## 4U B/Pタイプシャーシ仕様変更のお知らせ

4U シャーシ IPC-510BP, ACP-4000BP/4010BP/4320BP/4360BP, IPC-610BP/611BP シリーズ  
(OEM/ODM 品を含む)

#### 2. 変更内容: EMC 強化のためのシャーシ底面部の底面ペンキ塗廃止、およびそれに伴う外観変更

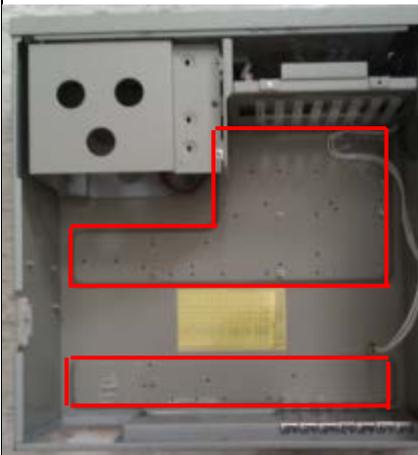
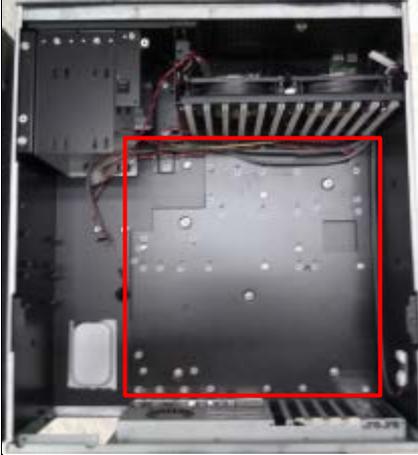
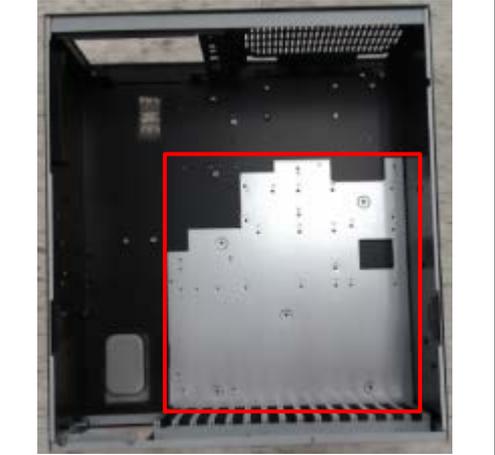
型式	変更前	変更後
<p>IPC-510BP シリーズ 赤枠の部分が変更箇所です。 ※こちらは参考画像です。シャーシの色に変更はありません。</p>		
<p>ACP-4000BP/4010BP/4320BP/4360BP, IPC-610BP/611BP シリーズ CPUカードのマウンティングプレートのペインティングを取りやめ、素材はSECCからSGCCに変更となります。</p>
